杭の先端沈下 0.1D 時の荷重は極限支持力なのか？

(一社) 基礎構造研究会代表理事 杉村義広

図-4 杭の極限支持力²⁾に加筆

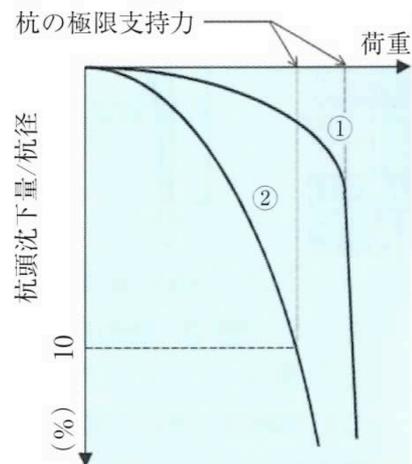
図-4 の説明は次のように書かれている。「①に示すように杭頭に鉛直荷重を載荷すると、荷重とともに沈下量が増加し、最終的には荷重の増加がなくても沈下が著しく進行する状態になる。このような状態になったときの荷重を極限支持力と呼ぶ。[ここまでは問題なく読めるが、行変えされた以下の文章が気に掛かるのである] 一方、鉛直荷重を載荷しても、図-4 の②に示すように明確に変化点が現れないまま、杭頭沈下量が杭径の 10% を超えるような場合もある。この場合は、杭頭沈下量が杭径の 10% に達した時の杭頭荷重を極限支持力としている [参考文献として日本道路協会：道路橋示方書・同解説Ⅳ下部構造編、2017.3 が挙げられている]。この文章の最後の「…極限支持力としている」という言い方が気に掛かるのである。

①が打込み杭、②が場所打ちコンクリート杭 [あるいは埋込み杭] の場合を想定して書かれていると推測するが、それが正しいとすれば沈下量/杭径の比率で示されてい

る縦軸は沈下量そのものでなければならない。また、「杭の極限支持力」と表示されている 2 点のうち、①の沈下軸に平行となった点は 0.1D (D: 杭径) に相当しているのであり、②の 0.1D の点は本来比率ではなく沈下量を示していると見るのが正しい。すなわち、両者の杭径が異なっているので両者とも 0.1D となる点はグラフ上では別の位置となり、①の場合は沈下軸に平行となっているので極限支持力と呼んでも問題はないが、②の 0.1D の点についても極限支持力と呼んでいるのは間違いなのであって問題が大きいのである。なぜなら、これ

ら2つの荷重-沈下曲線が同じ支持層で行われた載荷試験から得られたものとすれば、②の場合であってもさらに荷重を掛けて杭径の数倍になるほど押し込めば、やがて①の曲線と同じように沈下軸に平行となって極限支持力に到達することが実験で確認されている例があるからである〔例えばBCP委員会の報告書「砂層に支持されるくい/support力に関する実験的研究、1969.7」、論文としてはBCP Committee: Field Tests on Piles in Sand, Soils and Foundations, Vol.11, No.2, pp.29~50, 1971.6 が発表されている〕。その場合、極限支持力に相当する点は図から飛び出したずっと下の方に存在することになり、0.1D沈下時はそこに至る途中の段階に過ぎないのである。したがって、0.1D沈下時の荷重を極限支持力とすることは、一つの荷重-沈下曲線上で極限支持力が2つもあることになって矛盾することが明白である。

以上の文章は、地盤工学会基準(JGS1811-2002)にならって書かれたものと推定される。すなわち、基準では「第2限界抵抗力は、押し込み抵抗が最大となった時の荷重とする。ただし、先端変位量が先端直径の10%以下の範囲とする」とされているので、この“限界抵抗力”という用語が使用されていたなら、それなりに理解出来るのである。しかし、“極限支持力”〔学術的には杭の支持しうる最大の荷重、すなわち、載荷試験を行った場合は荷重-沈下曲線が沈下軸に(実際にはそれより少し小さいのでほぼ)平行となるときの荷重と定義されている〕の言葉で表現されているので、これは学術的には間違いであるということになるのである。図4では、実用上の理由から現実的な0.1Dの範囲内だけに絞って考えているので、その中で最大の値であるに過ぎないから“限界抵抗力”ならば約束事として受け入れる余地はあるが、極限值としての“極限支持力”と呼ぶのは学問的にも許しがたい誤謬と言わざるを得ない訳である。

掘削を伴う場所打ちコンクリート杭や埋込み杭では、極限支持力を基本に考えると沈下量が大きすぎて現実的ではないので、代わって0.1D沈下時の荷重を基準にしているだけの話なのである。打込み杭の時代から続けられてきた極限支持力にある安全率を考えて支持力設計式を考える方式を踏襲するために、0.1D沈下時の荷重を無理に“極限支持力”に当てはめて形だけ合わせているのが実態であると言えよう。この状況を打開するために、筆者は0.1D沈下時はまだ荷重-沈下関係が進行している途中段階であることを肝に銘じ、0.1Dといった比率ではなく絶対沈下量で表し〔例えば“限界沈下量”と呼ぶなど〕、その時の荷重を“限界支持力”と呼ぶことを提案し、これを設計の基準とするべきであると考えている。
